Dokumento sudarytojas (-ai)	Vilniaus miesto savivaldybė 188710061, Konstitucijos pr. 3, LT-09601, Vilnius
Dokumento pavadinimas (antraštė)	DĖL „OZO G., UKMERGĖS G. IR SIESIKŲ G. REKONSTRAVIMAS“ TARPTAUTINIO PIRKIMO ATVIRO KONKURSO BŪDU ATSAKYMŲ Į KLAUSIMUS
Dokumento registracijos data ir numeris	2025-11-05 Nr. A39-1655/25
Dokumento gavimo data ir dokumento gavimo registracijos numeris	–
Dokumento specifikacijos identifikavimo žymuo	ADOC-V1.0
Parašo paskirtis	Pasirašymas
Parašą sukūrusio asmens vardas, pavardė ir pareigos	Ilja Karužis, Infrastruktūros grupės vadovas, Infrastruktūros grupė
Sertifikatas išduotas	ILJA KARUŽIS, Vilniaus miesto savivaldybės administracija LT
Parašo sukūrimo data ir laikas	2025-11-05 14:07:56 (GMT+02:00)
Parašo formatas	XAdES-T
Laiko žymoje nurodytas laikas	2025-11-05 14:08:01 (GMT+02:00)
Informacija apie sertifikavimo paslaugų teikėją	ADIC CA ECC, Asmens dokumentu israsymo centras prie LR VRM LT

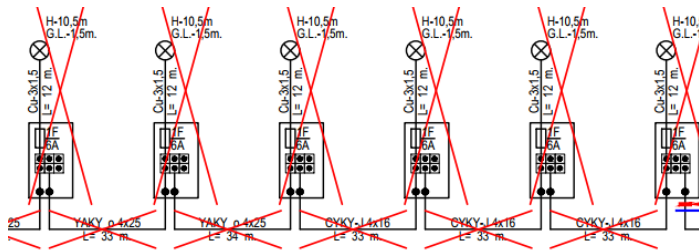
E-01 etapas. Ar teisingai suprantame, kad esamų kabelių nereikės demontuoti, nes 3_Sąnaudų žiniaraščio E-01 ir TP medžiagų žiniaraščiuose kabelių demontavimo nėra.

Perkančioji organizacija paaiškina, kad projekto susisiekimo dalyje numatytas grunto nukasimas dangų konstrukcijų formavimui, todėl papildomi žemės darbai esamų kabelių iškasimui elektrotechnikos projekte nenumatomi.

3.9. Šviesolaidinio kabelio jungiamoji mova iki 96 sujungimų

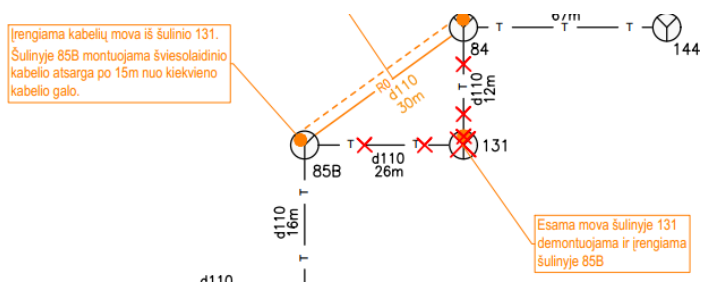
TP-ER-01. Ar turime įsivertinti šviesolaidinio kabelio jungiamąją movą, kuri nurodyta TS-3.9, nes nei TP SŽ, nei 3_Sąnaudų žiniaraščio ER-01 jos nėra?

Perkančioji organizacija atsako, kad tiekėjai turi įsivertinti šviesolaidinio kabelio jungiamąją movą. Nauja mova reikalinga TP-ER-01 IV etape.

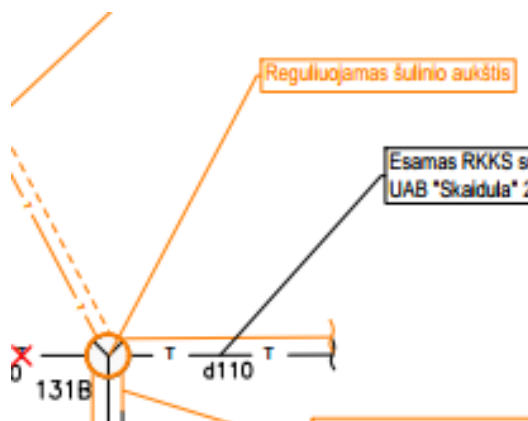
TP-ER-01 IV etapas. Ar turime įsivertinti naują šviesolaidinio kabelio movą, kuri parodyta br.20144-XX-TP-ER-01.B-05, nes nei TP SŽ, nei 3_Sąnaudų žiniaraščio ER-01 III etapas- jo nėra?

Proj. nauja kabelių mova.
Šulinyje 84 montuojama šviesolaidinio kabelio atsarga po 15m nuo kiekvieno kabelio galo.

Perkančioji organizacija atsako, kad TP-ER-01 IV etape tiekėjai turi įsivertinti jungiamąją movą – 1 kompl., kadangi šulinyje Nr. 84 montuojama nauja mova 24 sk. šviesolaidiniam kabeliui.

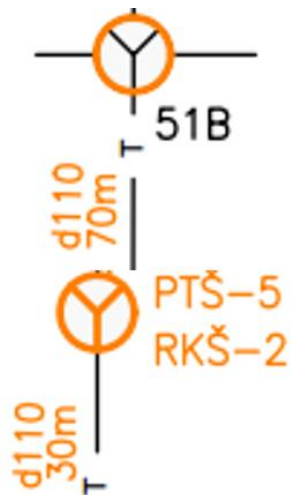
TP-ER-01 IV etapas. Ar gerai suprantame, kad $d110$ vamzdžio-100m nereikia vertintis, nors ir parodytas br.20144-XX-TP-ER-01.B-07?

Perkančioji organizacija atsako, kad nurodytose vietose naujų vamzdžio d110 kloti nereikia, kadangi čia yra esama ryšių kanalizacija, o schemeje pavaizduotas naujas ryšių kanalizacijos ilgis tarp seno ir naujo šulinio.

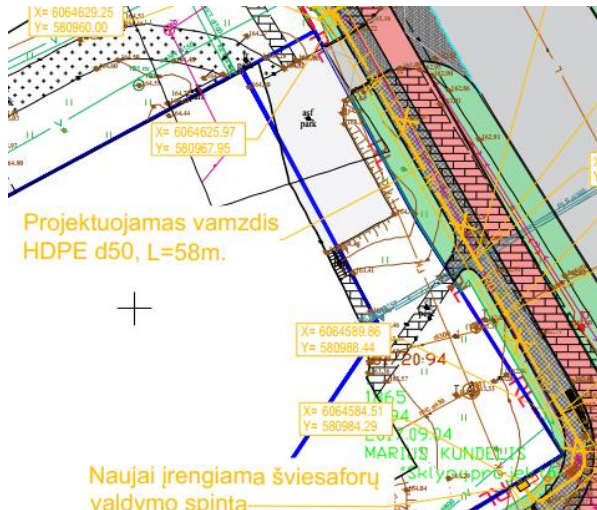
TP-ER-03 II etapas. Prašome patikslinti ar gerai suprantame, kad ER dalyje nereikia įsivertinti trinkelėlių ardymo/atstatymo darbų, o tik vejos atstatymo darbus, kurie numatyti 3_Sąnaudų žiniaraščio ER-03-II etapas, nes pagal br. 20144-XX-TP-ER-03.B-01 parodyta, kad vamzdis klojamas atviru būdu po trinkelėmis?

Ryšių kabelių vamzdžiai klojami 0,5m gilyje po žalia zona ir 0,7-0,8m gilyje po važiuojama dalimi bei virš HDPE vamzdžių d50 0,3 m atstumu numatyta pakloti įspėjamąją juostą.

Perkančioji organizacija atsako, kad TP-ER-03 II etape tiekėjai turi įsivertinti ne tik vejos atstatymo darbus, bet ir trinkelėlių ardymo/atstatymo darbus – 1,5 m².

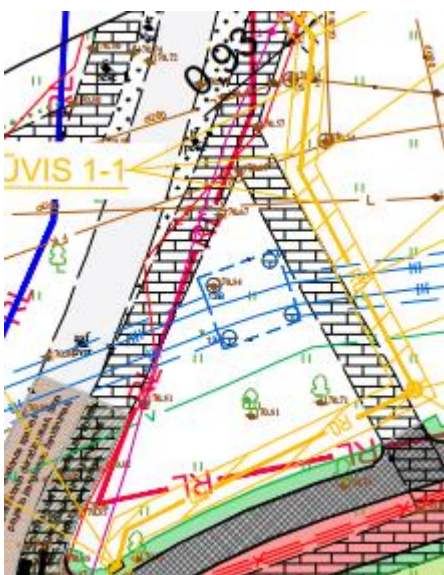
TP-ER-03 II etapas. Prašome patikslinti ar turime įsivertinti LER tinklų demontavimą, nes pagal br. 20144-XX-TP-ER-03.B-01 parodyta, kad LER tinklas demontuojamas?

Demontuojami esami ryšių tinklai

Perkančioji organizacija atsako, kad tiekėjai turi įsivertinti esamų tinklų demontavimą.

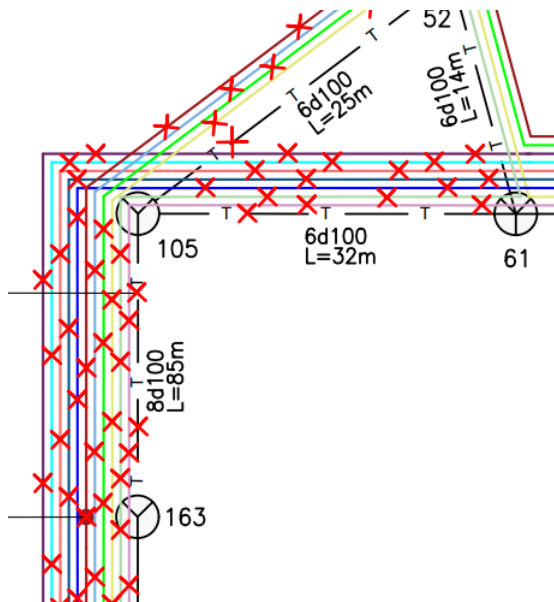
TP-ER-04-01 IV etapas. Prašome patikslinti vamzdžių d100mm demontavimo kiekį, nes pagal 3 Sąnaudų žiniaraščio ER-04-01 IV etapą-450m, o pagal br. 20144-XX-TP-ER-04.B-02 suskaičiuojame-2734m, nebent ne visus vamzdžius demontuojama.

Perkančioji organizacija patikslina, kad demontuojamų ryšių vamzdžių d110 kiekis – 2107 m, atitinka TP-ER-04-01 IV etapas SŽ-01-2 ir br. 20144-XX-TP-ER-04.B-02.

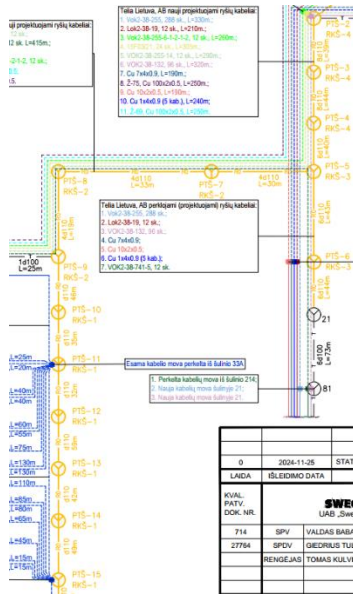
TP-ER-04-01 IV etapas. Prašome patikslinti viso RKŠ šulinių kiekį, nes br. 20144-XX-TP-ER-04.B-03-viso 14vnt, nes 3_Sąnaudų žiniaraščio ER-04-01 IV etapas- medžiaga viso 24vnt, darbas viso-15vnt.

Perkančioji organizacija patisklina, kad šulinių montavimo kiekis - 15 kompl. Medžiagų žiniaraštyje duotas viršutinė ir apatinė šulinio dalys: viršutinė dalis - RKŠ-2-4 - 4 kompl. ir apatinė dalis - RKŠ-2-6 - 4 kompl., viršutinė dalis - RKŠ-3-4 - 2 kompl. ir apatinė dalis - RKŠ-3-6 - 2 kompl., viršutinė dalis - RKŠ-4-4 - 3 kompl. ir apatinė dalis - RKŠ-4-6 - 3 kompl.

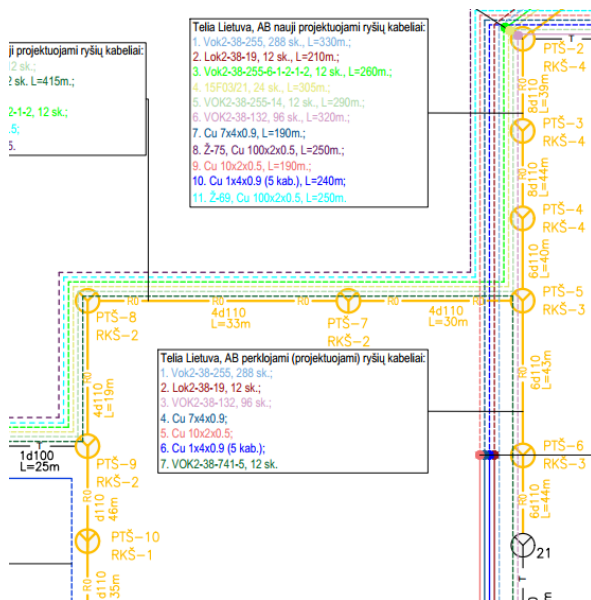
TP-ER-04-01 IV etapas. Prašome patikslinti kaip turime vertintis tranšėjų kasimas/užkasimas, nes br. 20144-XX-TP-ER-04.B-03-tranšėjos kasimas/užkasimas nuo 1 iki 8 vamzdžių, o 3_Sąnaudų žiniaraščio ER-04-01 IV etapas- tranšėja 1-2 vamzdžiams, nes tada nesutampa kiekiai.

Perkančioji organizacija atsako, kad tiekėjas turi įsivertinti reikiamą tranšėjos plotį, kai tranšėjoje klojami nuo 1 iki 8 vamzdžių.

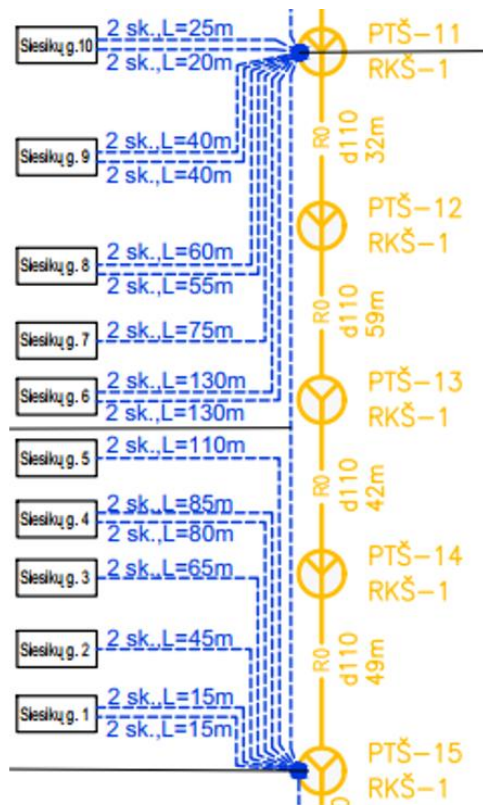
TP-ER-04-01 IV etapas. Prašome patikslinti ar teisingai suprantame, kad vamzdyje d50mm bus klojamas kabelis 2sk., nes br. 20144-XX-TP-ER-04.B-03-vamzdis d500m neparodytas, o 3_Sąnaudų žiniaraščio ER-04-01 IV etapas- vamzdžio d50mm-230m? Jeigu į vamzdį d50mm klojasi šie kabeliai, tada vamzdžio turėtų būti-635m ir dar reikėtų nusimatyti tranšėjos kasimą/užkasimą.

Perkančioji organizacija paaiškina, kad vamzdžiai d40 skirti kloti šviesolaidinius 2 sk. kabelius. Vamzdžiai d40 montuojami nuo artimiausio ryšio šulinio iki sklypo ribos. O šviesolaidiniai kabeliai 2 sk. tarp movos ir vartotojo klojami net tik vamzdyje d40 bet ir d110 ir esamuose vamzdžiuose - einantys pas vartotoją sklype. ER-04-01 IV etape vamzdžių d40 kiekis duotas teisingas – 230 m.

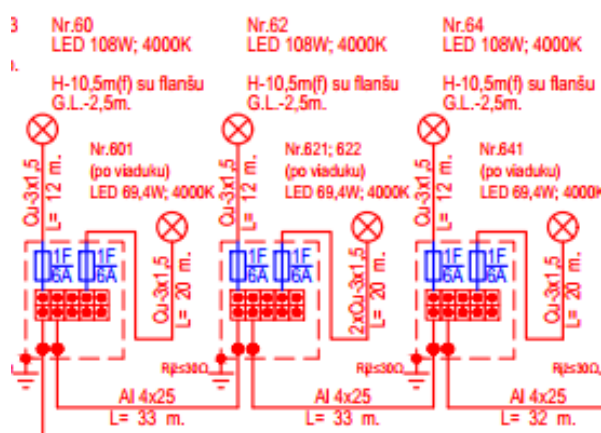
E-01 I-IV etapai. Prašome patikslinti atramų h-5...10,5m kiekį, nes pagal 3_Sąnaudų žiniaraščio viso atramų kiekis-358vnt, o pagal schemas-385vnt.

Perkančioji organizacija paaiškina, kad atramų montavimo kiekius tiekėjams reikia vertinti pagal TP-E-01. SŽ-1;2;3 ir 4. Schemose bendras naujų atramų kiekis didesnis, kadangi atskiros schemos parengtos išskaidant elektros tinklus pagal maitinimo punktus, iš kurių apšvietimo tinklai užmaitinti, o ryšio atramos apjungiančios apšvietimo elektros tinklus valdomus iš skirtingų maitinimo punktų kiekvienoje schemoje dubliuojasi.
